Avis délibéré
de la Mission régionale d'autorité environnementale
Provence-Alpes-Côte d'Azur

sur le projet de déconstruction et reconstruction du pont de la
Trinité, à Puget-Théniers (06)

N° MRAe
018211/GUNENV

Figure 3: Localisation de la digue de Puget-Théniers (source : étude d'impact)

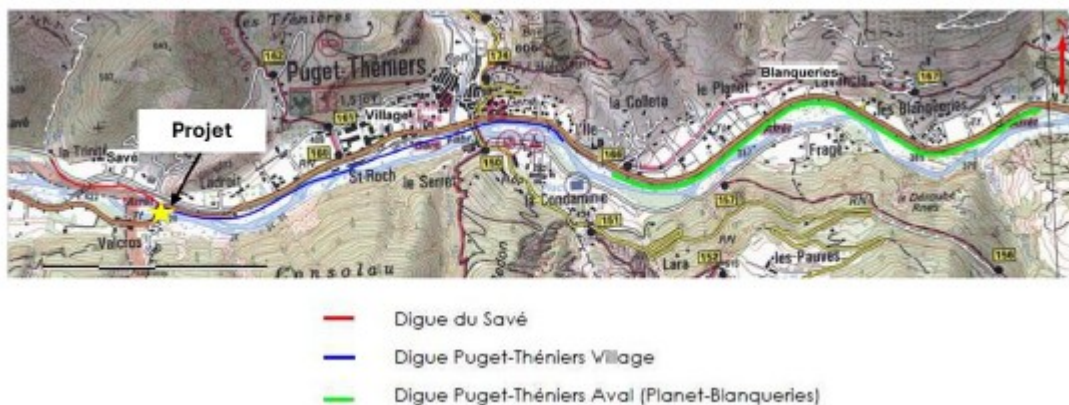
Ces travaux ont porté sur trois ouvrages (cf. Figure 3), la digue du Savé (575 m), la digue de Puget-Théniers village (1 925 m) et la digue de Puget-Théniers aval (2 120 m), situés en amont et en aval du pont de la Trinité. Selon le dossier, ils sont terminés depuis 2024.

Pour la MRAe, cette conclusion manque de justification au regard des conclusions de l'étude d'impact portant sur le projet de confortement de la digue et de l'absence d'analyse des incidences de la construction du nouveau pont sur le réseau des continuités locales dans lequel s'inscrivent ces projets.

La MRAe recommande de justifier le niveau des effets cumulés sur la biodiversité entre les projets de construction du nouveau pont de la Trinité et de confortement du système d'endiguement du Var (« Rive gauche de la traversée de Puget-Théniers ») après analyse des incidences sur le réseau des continuités écologiques dans lequel s'inscrivent ces projets.
